**ESTADO DA PARAÍBA  
PREFEITURA MUNICIPAL DE CAMPINA GRANDE  
SECRETARIA DE OBRAS  
COORDENADORIA DE OBRAS**

**JUSTIFICATIVA TÉCNICA**

**1º TERMO ADITIVO DE PRAZO E SERVIÇO**

**OBRA:** EXECUÇÃO DE CONSTRUÇÃO DO PARQUE LINEAR RAMADINHA, REDE DE ESGOTAMENTO SANITÁRIO DA BACIA III DE BODOCONGÓ, CRECHE PADRÃO FNDE E CAMPO DE FUTEBOL EM CAMPINA GRANDE – PB.

**Figura 01: Área inserida ao Projeto**

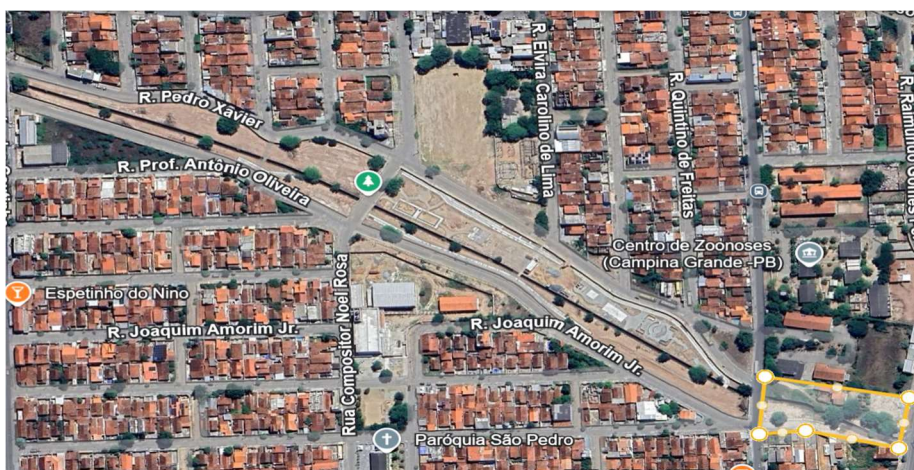
- **Ampliação da Área do Paque Linear**

No intuito de facilitar o acesso ao parque e aumentar a sua extensão, a área abaixo destacada foi inserida ao escopo do contrato e foi desenvolvido projetos arquitetônicos e complementares para sua execução.

**Figura 09: Lona vista de cima –Ciclofaixa e Pista de Caminhada**

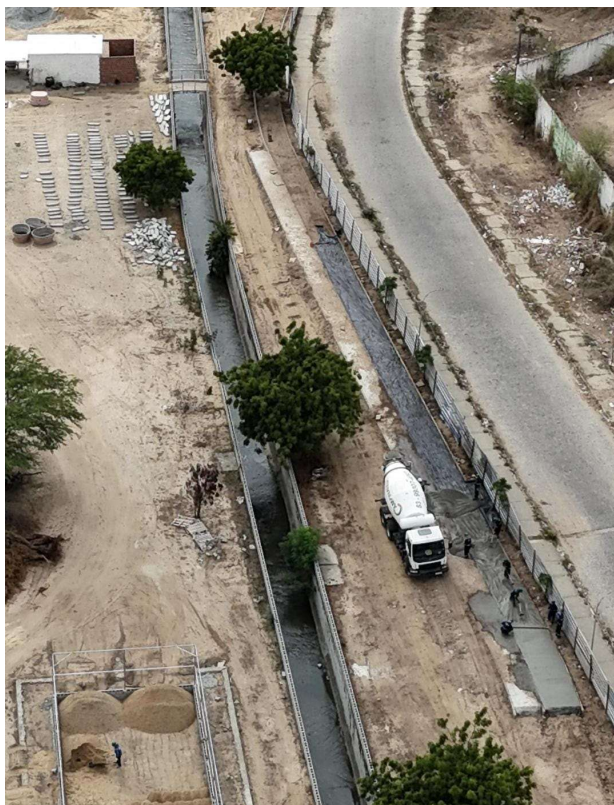
- **Item 2.3.5.15:** APLICAÇÃO DE LONA PLÁSTICA PARA EXECUÇÃO DE PAVIMENTOS DE CONCRETO. AF\_04/2022. **Quantidade 324,72 M<sup>2</sup>**

- **Item 2.5.9:** APLICAÇÃO DE LONA PLÁSTICA PARA EXECUÇÃO DE PAVIMENTOS DE CONCRETO. AF\_04/2022. **Quantidade 1281,40 M<sup>2</sup>**
